PROJETO DE AMPLIAÇÃO AGRO 82

Estudo de Impacte Ambiental

Resposta Pedido Elementos Adicionais

Agro 82 – Produção Agrícola e Animal, Lda.

Figura 1. Planta de Localização do Pavilhão 3 (a executar) com distâncias a outras explorações pecuárias

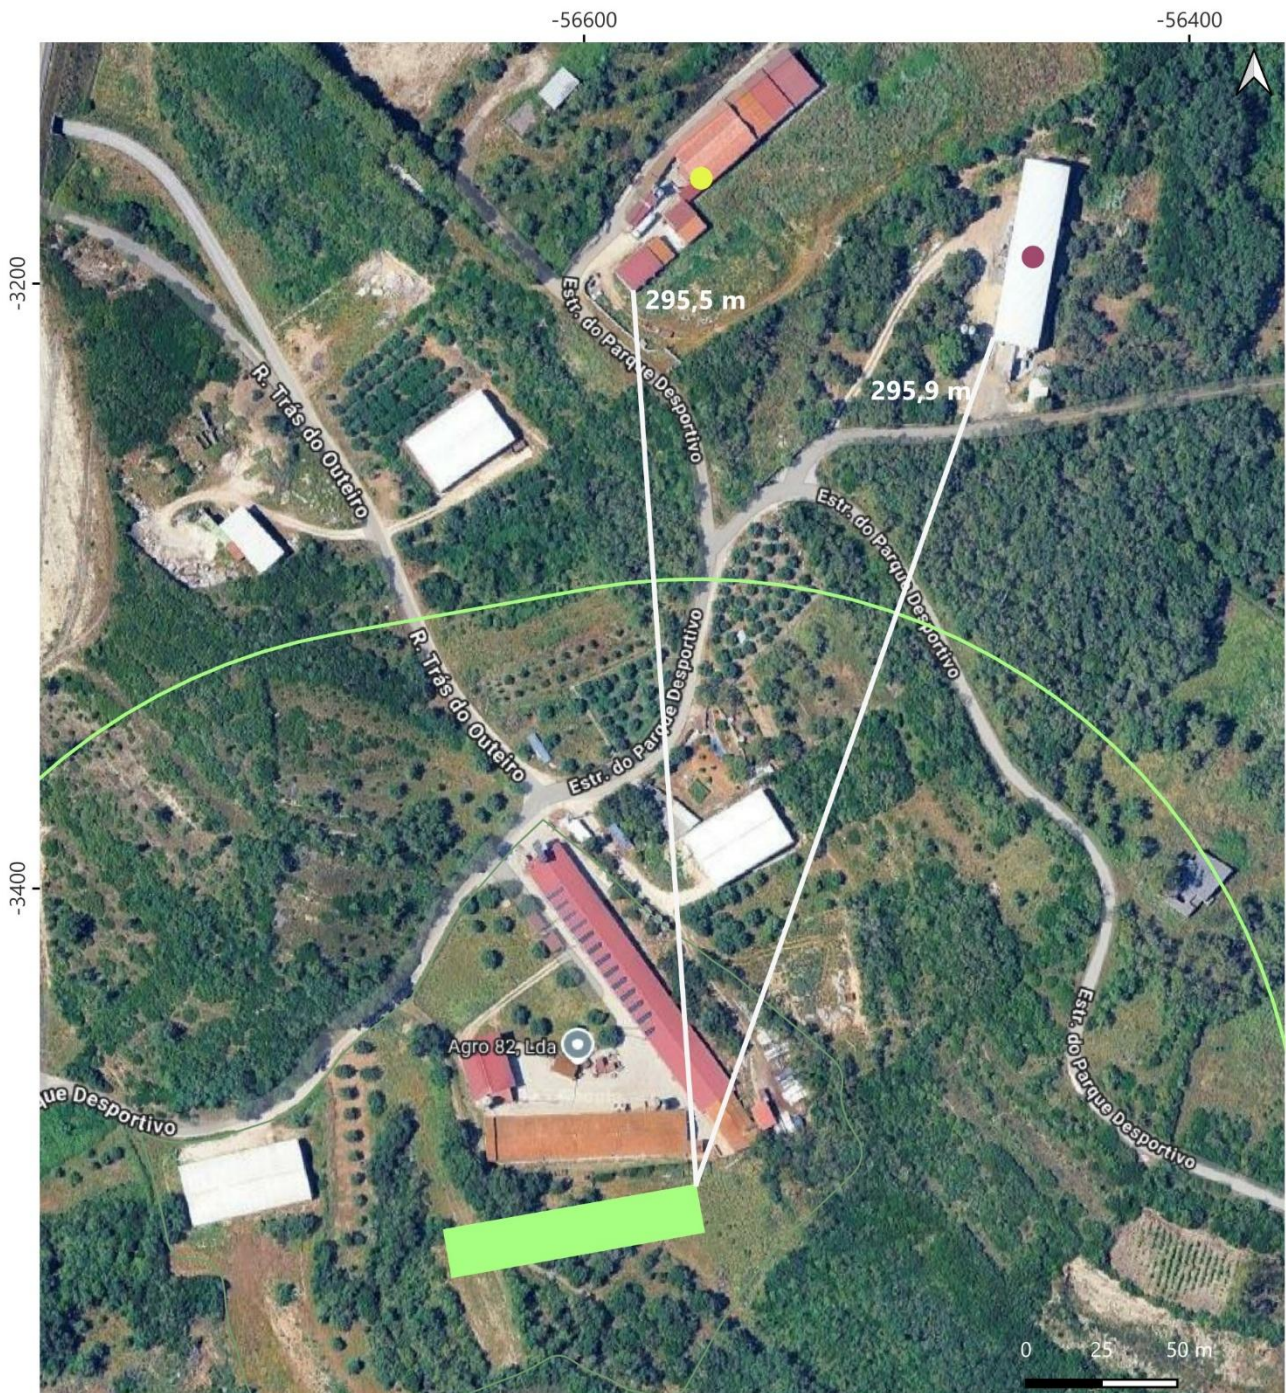
5. Apresentar planta, com a representação de um raio de 200 m ao redor da exploração, que permita identificar, caso existam, instalações de terceiros, designadamente, de outras explorações ou núcleos produtivos, centros de agrupamento, entrepostos, matadouros, unidades intermédias ou de transformação de subprodutos animais, oficinas de preparação de carnes e outros produtos de origem animal, fábricas de alimentos compostos para animais e estações de tratamento de águas residuais, que não estejam associadas à própria exploração, consubstanciado na alínea 2), do artigo 4.º da Portaria n.º 637/2009, de 9 de junho.

Apresenta-se, na Figura 1 uma representação o Pavilhão 3 (a executar) da Agro 82 bem como um buffer de 200 em redor do mesmo e as distâncias face às instalações pecuárias mais próximas, a citar: Agropecuária do Pião, a 295,5 m, a *N*, Avistrong, a 295,9 m a *NNE*, e a Avifrazão, a 866 m a *N*. Na Figura 2 apresenta-se a mesma representação a uma escala inferior, destacando então a distância entre o Pavilhão 3 (a executar) da Agro 82 e as duas instalações pecuárias mais próximas.

Não existem nas proximidades centros de agrupamento, entrepostos, matadouros, unidades intermédias ou de transformação de subprodutos animais, oficinas de preparação de carnes e outros produtos de origem animal, fábricas de alimentos compostos para animais e estações de tratamento de águas residuais.

Conforme representado na Figura 1 e Figura 2, o novo pavilhão, Pavilhão 3, encontra-se a cerca de 295,5 m da instalação pecuária mais próxima. Para as restantes atividades referidas na mesma alínea, não há conhecimento de existirem num raio próximo da instalação e assegura-se que, num raio de 200 m, não existem. É, portanto, cumprida a condição.

Figura 3. Distância do Pavilhão 3 (a construir) às extremas N-O-S

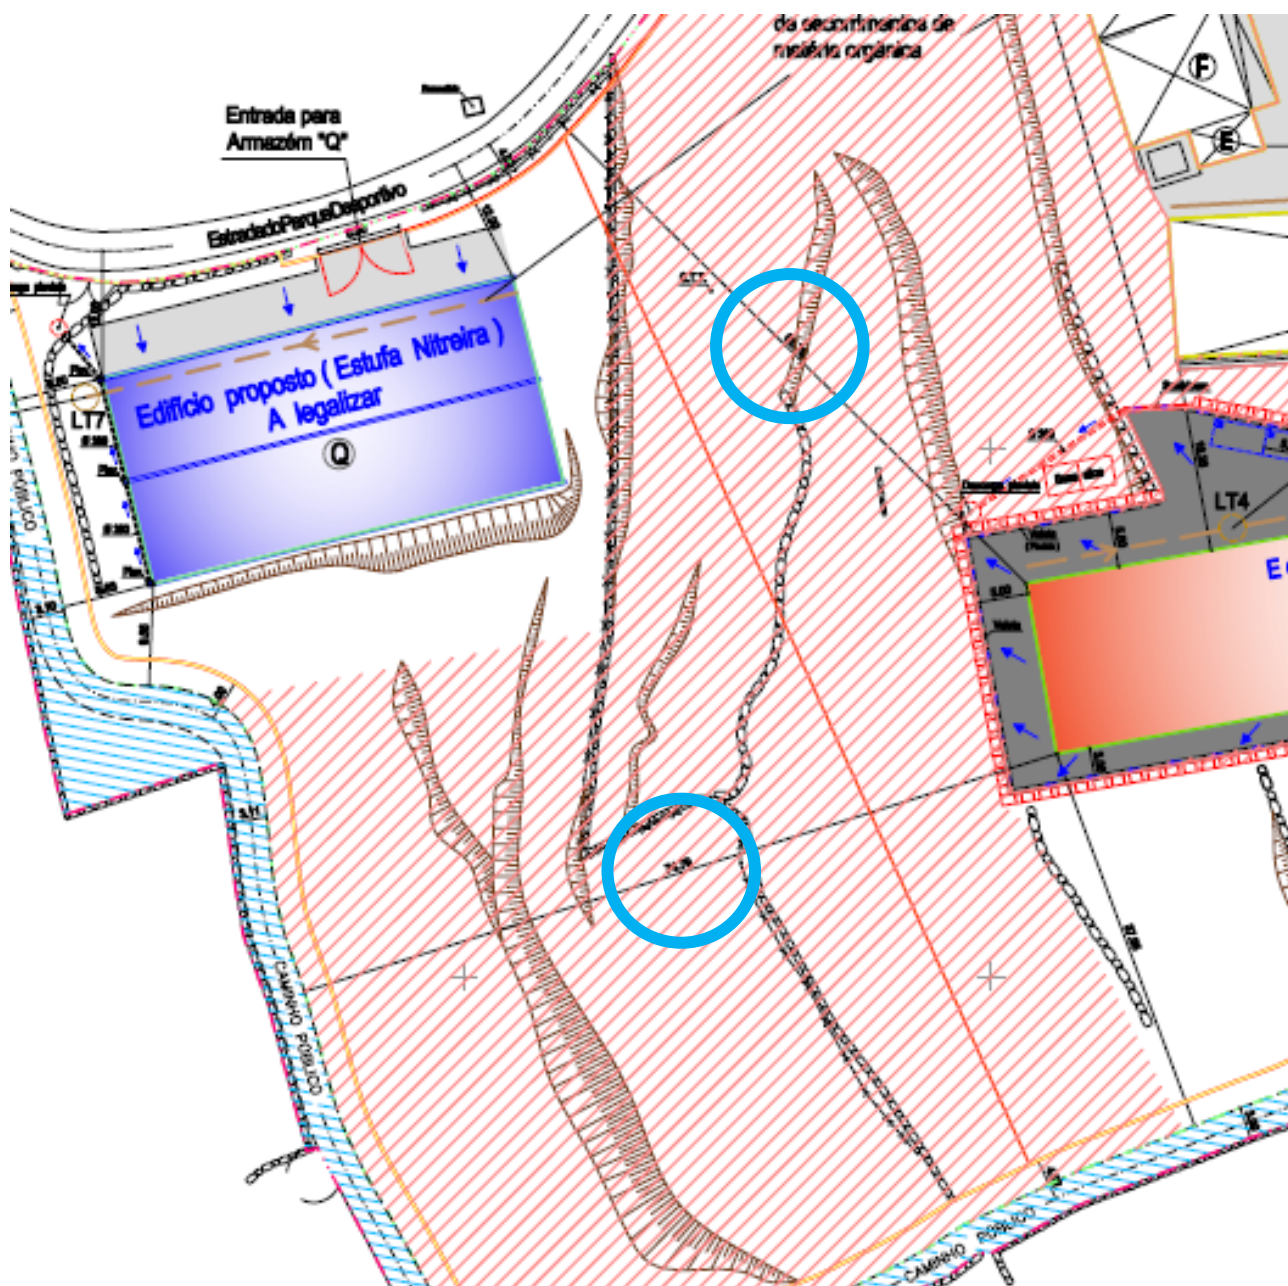
6. Completar a planta definida como: "*Planta de Implantação e Arranjos Exteriores (Final)*", constante do ficheiro com o nome: "*Projeto_MD_Plantas_Desenhos.pdf*", com a distância entre a periferia das instalações de alojamento dos animais, do novo pavilhão, face à extrema de toda a propriedade.

Na *Planta de Implantação e Arranjos Exteriores (Final)* do Projeto_MD_Plantas_Desenhos V01, já se encontravam representadas as distâncias entre a periferia do novo pavilhão avícola face à extrema da propriedade. Representação que pode ser observada no Projeto_MD_Plantas_Desenhos_V02, conforme indicado na Figura 3 e na Figura 4 pelos círculos a azul.
